# 104年度臺南市都市設計審議委員會第3次專案小組會議紀錄

次數	第3次	審議時間	104.10.1 (星期四) 下午2時
會議議程	研議案：「新春建設股份有限公司臺南市中西區建興段207-1地號旅館新建工程」都市設計審議案

附圖

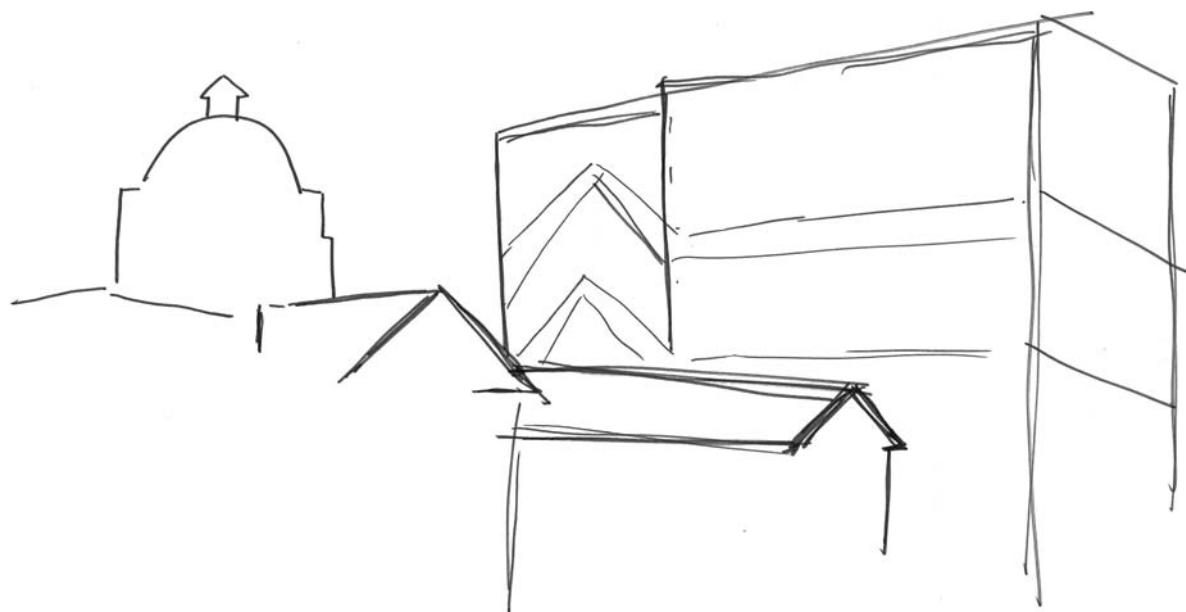
1. 在色彩計劃上，一則考量前方之古蹟、一則配合旅館「煙波」之名，建議採取較輕靈之色系。
2. 為減低量體壓力，建議採橫向(而非直向)線條設計，甚至局部退縮(如附圖)。
3. 在古蹟部分，除地方法院外，此地也是古河道經過之地，應一併納入週邊設計考量。
